AJUNTAMENT DE SANT JOAN

CATÀLEG DE PROTECCIÓ DEL PATRIMONI HISTÒRIC

REPARACIÓ DE LES DEFICIÈNCIES ASSENYALADES A L'ACORD DE LA COMISSIÓ D'ORDENACIÓ DEL TERRITORI I URBANISME DEL CONSELL DE MALLORCA

Març 2013

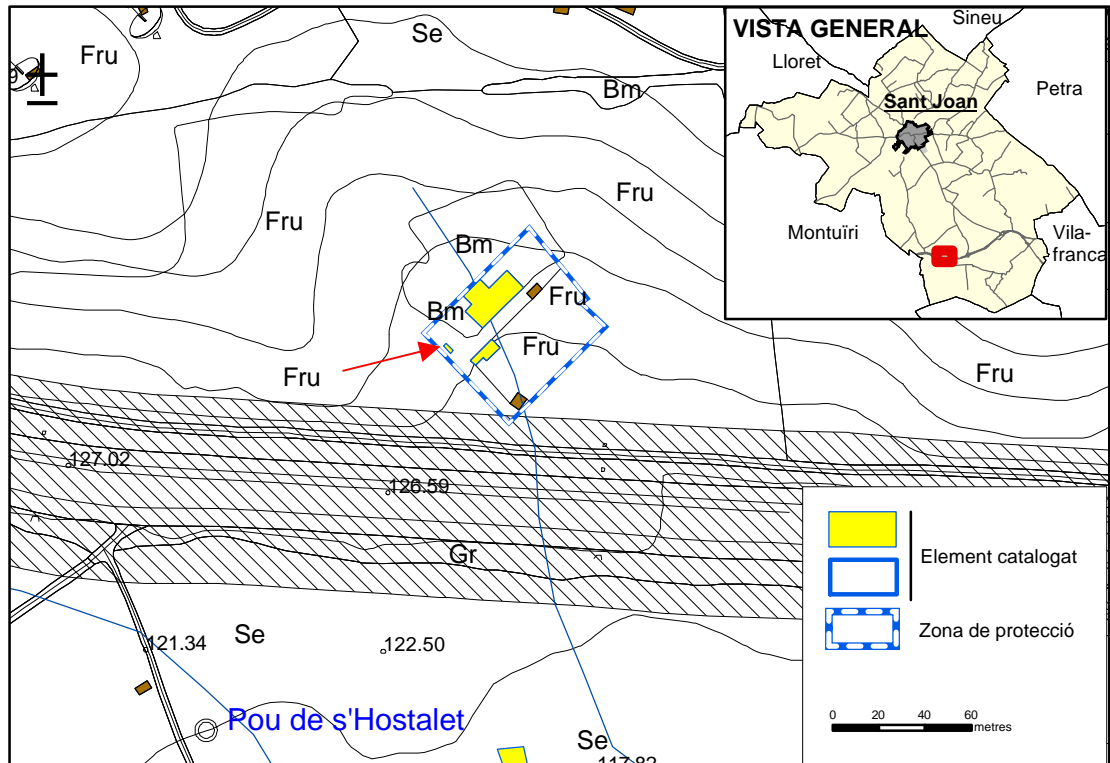
- A les fitxes que assenyalen dins l'àmbit catalogat espais exteriors com a carreres, trams de voravia, etc., normalment es presenten discordances entre la part escrita i la part gràfica, ja que aquests espais, tot i que recollits al text, no es grafien als plànols. Tractant-se d'espais exteriors molt sensibles s'haurien de grafiar correctament als plànols per així evitar errades interpretatives.

Els espais exteriors (carreres, clastres, voravies, etc.), dels quals s'ha detectat que no estan grafats a la planimetria, són, entre d'altres:

- SR-17. S'ha de recollir a la planimetria el pou.
- U-76. S'haurà de grafiar l'escala i les roques sobre les què s'aixeca el parament, ja que surten al text com elements a preservar.
- U-111. Incloure el tram de voravia que surt descrita al apartat d'elements a preservar.
- U-117. Grafiar la carrera que s'inclou com a part catalogada.
- MO-4. El grau de protecció s'aplica al molí, però s'ha grafiat un àmbit exterior que també gaudiria d'aquesta protecció. S'ha de grafiar específicament l'element catalogat i la resta de l'àrea, si s'escau, incorporar-la com a entorn, assenyalant-se en aquest cas les directrius que li són d'aplicació.

S'han grafiat a la planimetria els espais exteriors esmentats, corresponents als elements SR-17, U-76 i U-111.

Al plànol de la pàgina següent s'assenyala amb una fletxa vermella la localització del pou esmentat en la fitxa SR-17.

El pou de la fitxa SR-17 s'assenyala mitjançant la fletxa groga

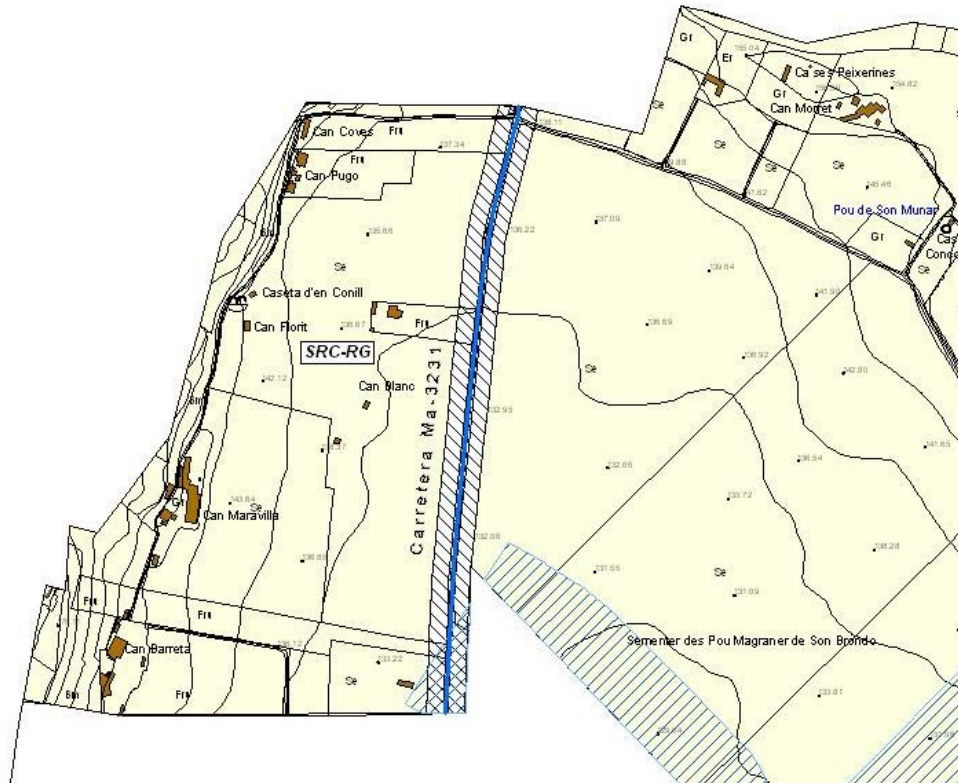
4. Incorporació de fitxes específiques de murs de pedra seca que es cataloguen dins altres fitxes.

S'han elaborat fitxes específiques de murs de pedra seca que es catalogaven dins altres fitxes i que s'han considerat d'alt valor paisatgístic ambiental. En concret s'han elaborat fitxes dels següents murs:

-MU-5: mur del camí des Pujol, estava inclòs en la fitxa CM-2
